**DODATEK Č. 2 KE SMLOUVĚ**  
**O DÍLO č. SMLO- 294/1031/INV/20/2023**

**„NOVOSTAVBA GARÁŽÍ, SERVISNÍ DÍLNY  
A TECHNICKÉHO ZÁZEMÍ – SÚS LITOMYŠL  
včetně ODSTRANĚNÍ ČÁSTI OBJEKTU**

# ZMĚNOVÝ LIST STAVBY

**Pořadové číslo změny:** 2

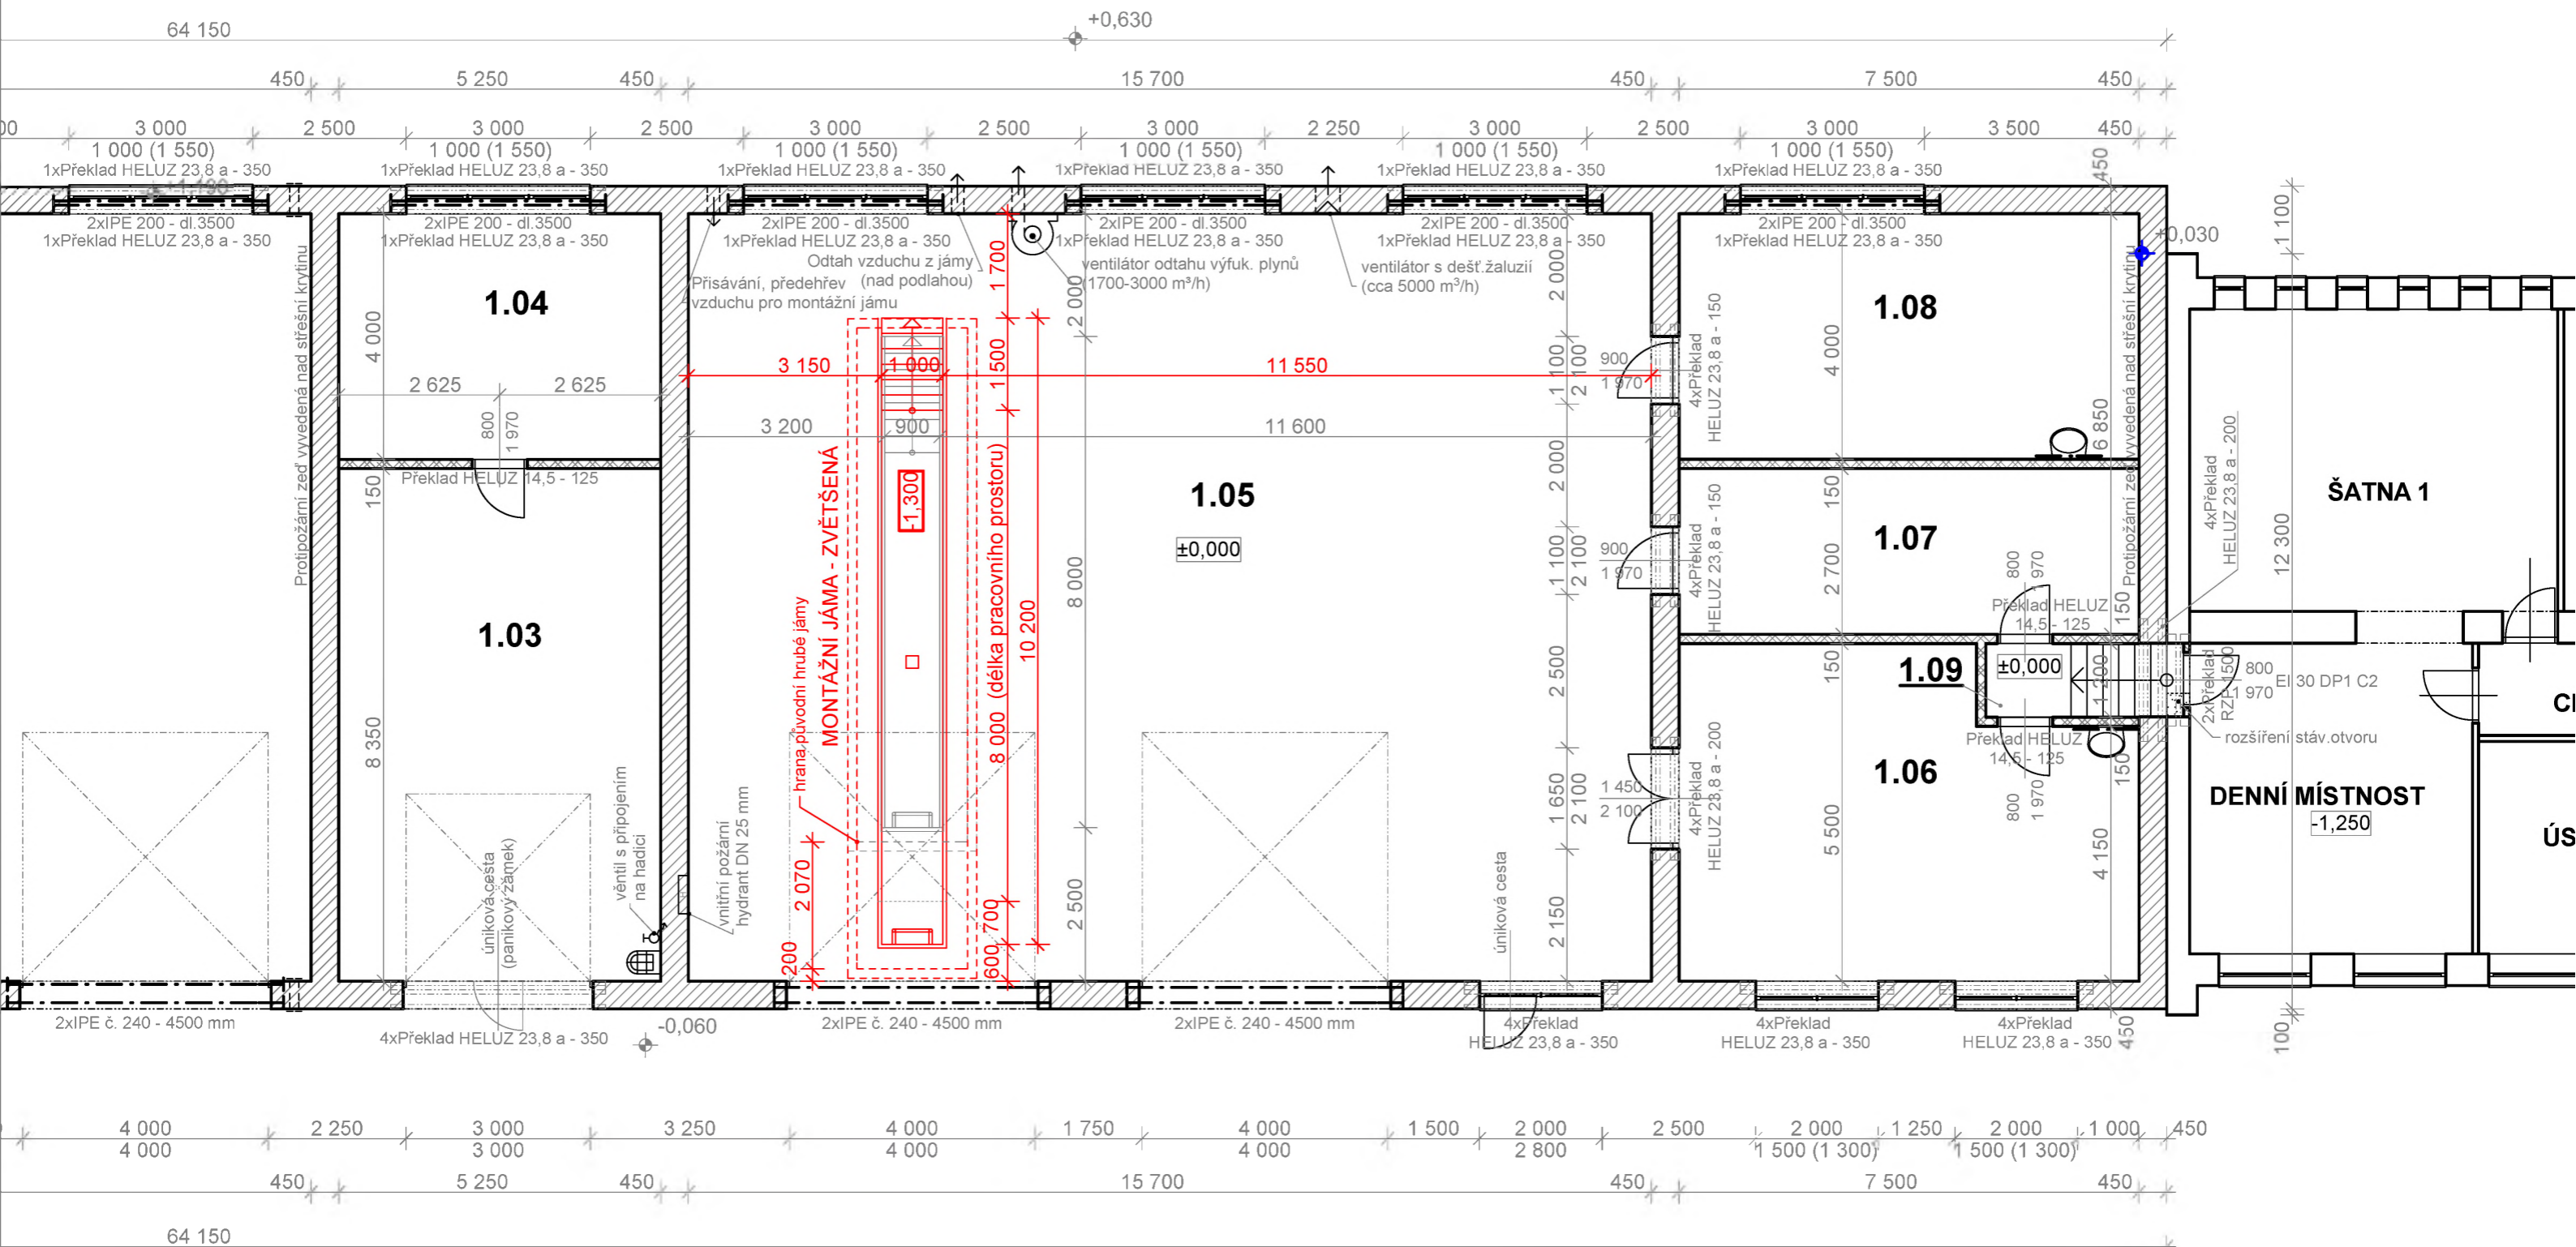
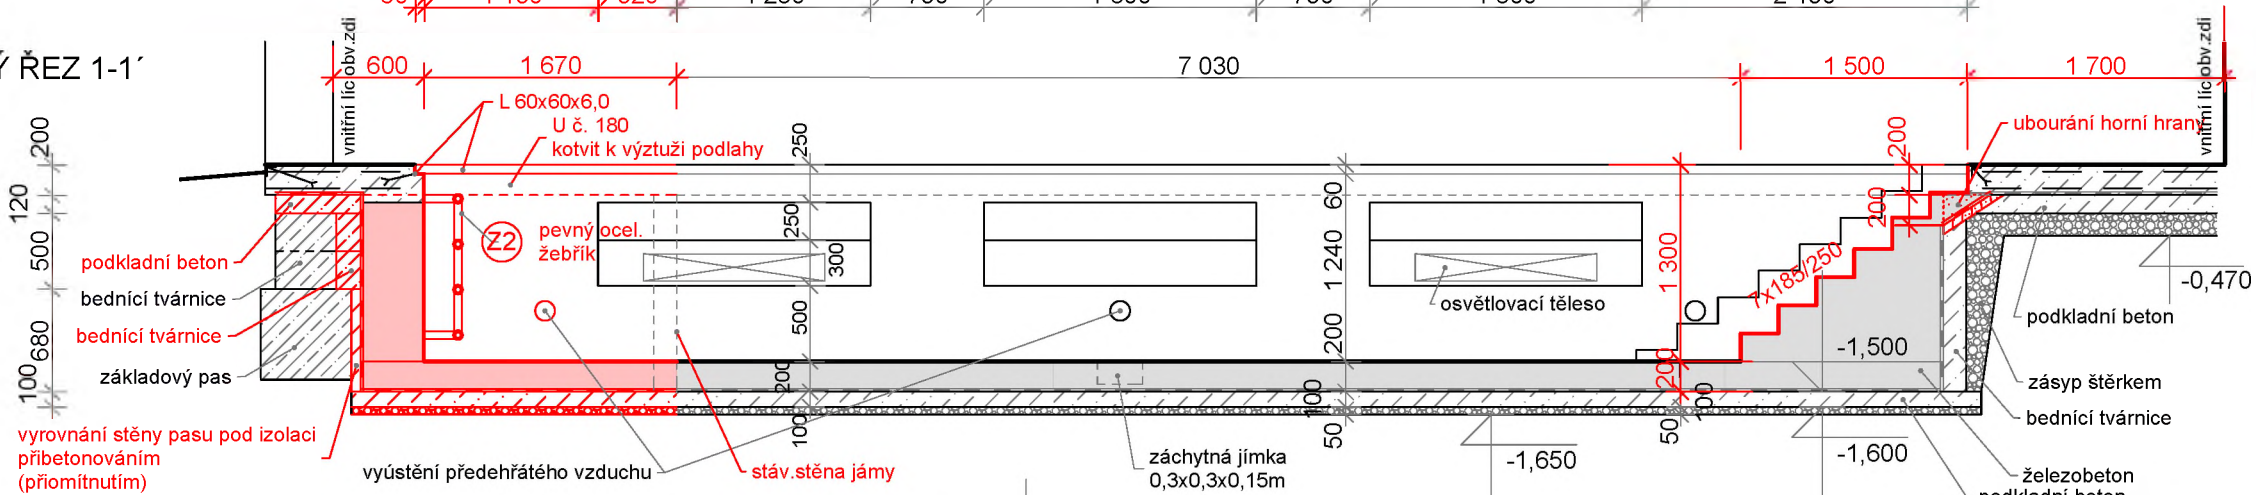
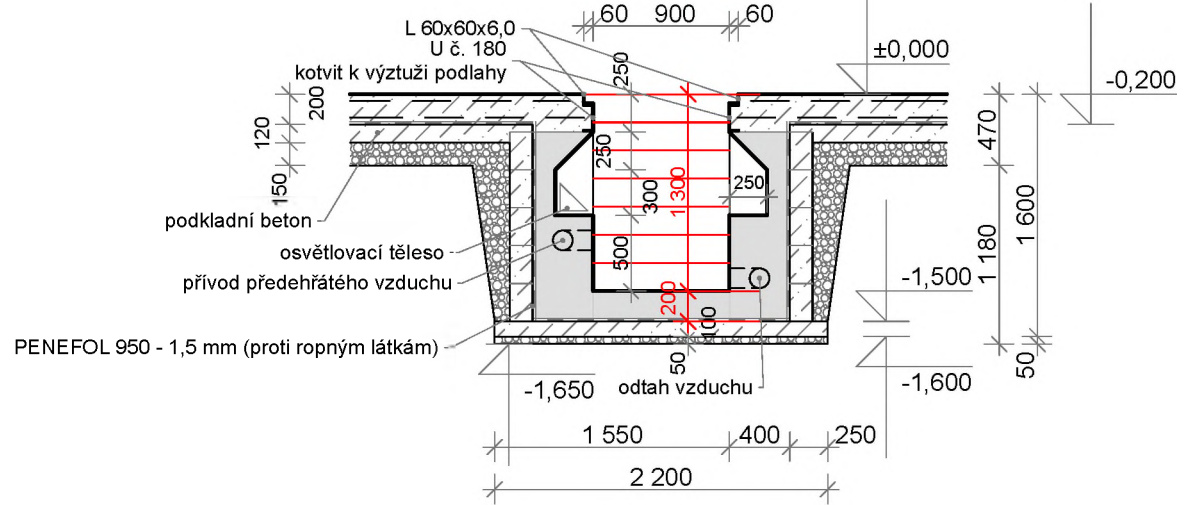
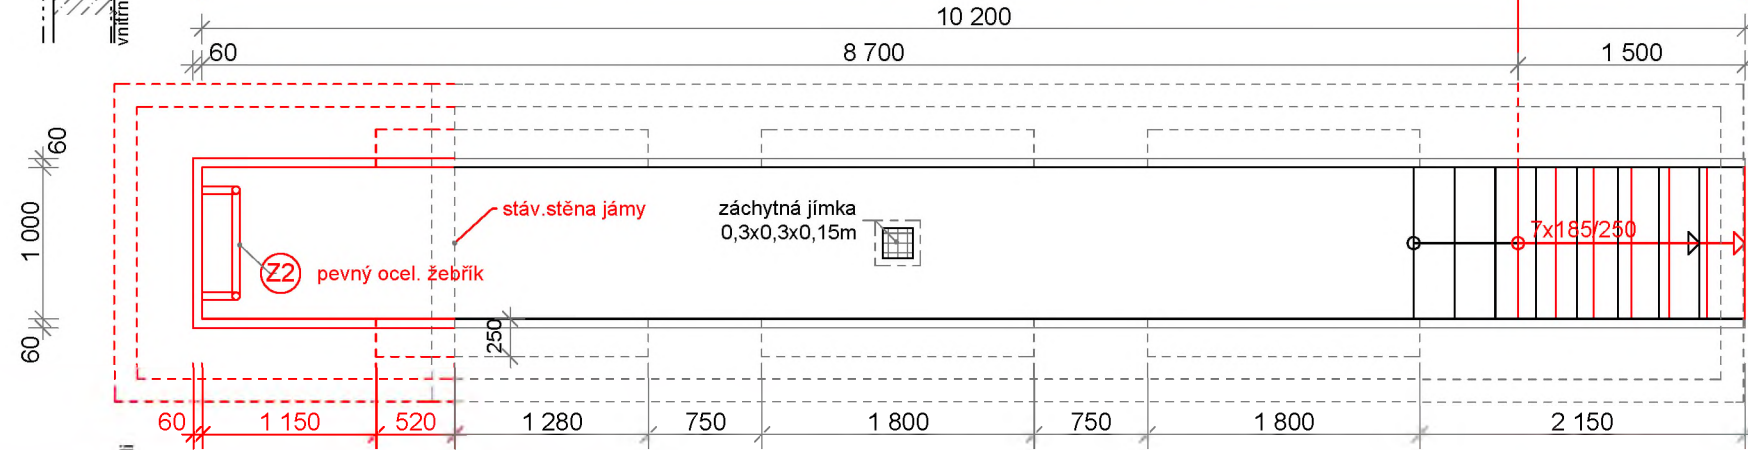
1. V průběhu provádění stavby byl zjištěný nesoulad dokumentace stavby s podmínkami ČSN 73 6059 Servisy a opravy motorových vozidel – Čerpací stanice pohonných hmot – Základní ustanovení. Bylo potřeba zvětšit rozměry montážní jámy, aby odpovídaly délce aktuálně používaných vozidel – pol. 1 níže
2. Uživatel požádal o změnu úpravy betonové podlahy za účelem prodloužení trvanlivosti a zvýšeného uživatelského komfortu – pol. 2 a 4 níže
3. Systémová změna úpravy odvětrání střešního pláště omezí srážení vodních par v podkroví a prodlouží životnost krovu – pol. 3 níže

1. V průběhu provádění stavby byl zjištěný nesoulad dokumentace stavby s podmínkami ČSN 73 6059 Servisy a opravy motorových vozidel – Čerpací stanice pohonných hmot – Základní ustanovení.
2. Uživatel požádal o změnu úpravy betonové podlahy
3. Je navržena systémová změna úpravy odvětrání střešního pláště

Projektant navrhl úpravu délky stavební jámy podle čl. 51 ČSN 73 6059 (viz výkresová příloha)

Úpravou stavební jámy dojde k souladu s podmínkami ČSN 73 6059 pro aktuálně nejdelší vozidlo vozového parku cestmistrovství.
